**VILNIAUS MIESTO SAVIVALDYBĖS ADMINISTRACIJOS
INFRASTRUKTŪROS GRUPĖ**

**DĖL „OZO G., UKMERGĖS G. IR SIESIKŲ G. REKONSTRAVIMAS“ TARPTAUTINIO
PIRKIMO ATVIRO KONKURSO BŪDU ATSAKYMŲ Į KLAUSIMUS****1 klausimas:**

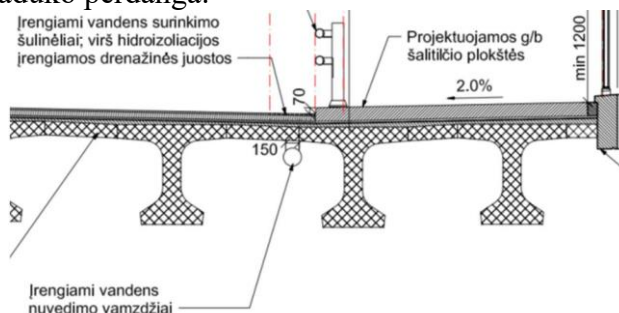
Pirkimo dokumentacijoje Sąnaudų žiniaraščiuose Excel formoje lape „SK-03_dalis_IV_etapas„ skyriuje „Pakloto elementų įrengimo darbai“ eilutė Nr.2 numato 140 m kanalizacijos vamzdžių $d=200\text{mm}$ paklojimą po perdanga. Pateikto TP SK-03 dalies sąnaudų žiniaraštyje šioje pozicijoje numatyta įrengti 225 m vamzdžių.

Prašome patikslinti, kokį kiekį vamzdynų tiekėjas turės įrengti po viaduko perdanga bei patikslinti SK dalies Sąnaudų žiniaraščius Excel formoje.

Patikslinta sąnaudų kiekių žiniaraščio skirtuko „SK-03_dalis_IV_etapas“ skyriuje „Pakloto elementų įrengimo darbai“ 2 pozicija, numatant 225 m $d200$ vamzdynų.

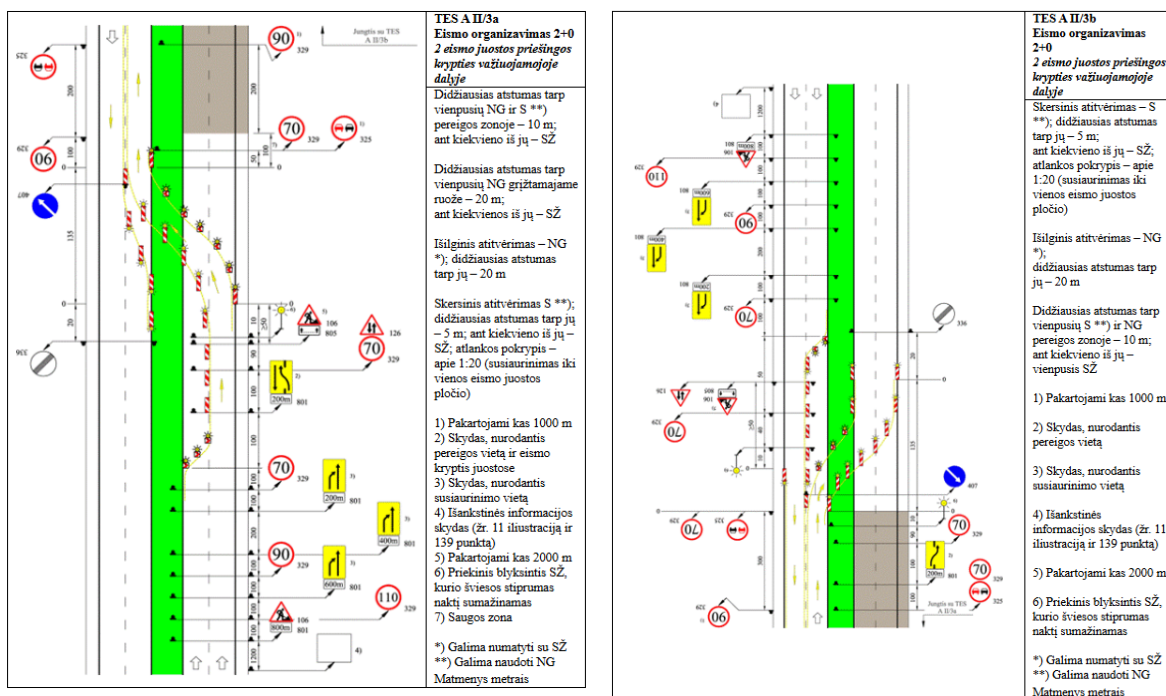
Pirkimo dokumentacijoje pateiktoje techninio projekto SO dalyje yra pateikti eismo organizavimo sprendiniai rekonstruojant gatves IV statybos etapo metu, tačiau nėra pateiktų eismo organizavimo schemų atliekant IV etapo statybos darbus ant Ozo g. viaduko perdangų.

Prašome pateikti eismo organizavimo sprendinius (ilgalaiques eismo organizavimo schemas) atliekant statybos darbus Ozo g. viaduko perdangose.

Perkančioji organizacija paaiškina, kad pasirengimo statybai ir statybos darbų organizavimo dalyje pateiktos tik orientacinės siūlomos eismo organizavimo schemas. Prieš statybos darbų

pradžią, galimas pirkimo laimėtojas, rengdamas technologinį darbo projektą pagal konkrečius suplanuotus vykdyti darbus, turės pasirengti eismo organizavimo schemas ir susiderinti jas su perkančiąja organizacija (jos atstovais).

Teikiame šiai dienai tipinius orientacinius eismo organizavimo variantus (schemas), aktualius automobilių viaduko darbų atlikimui:
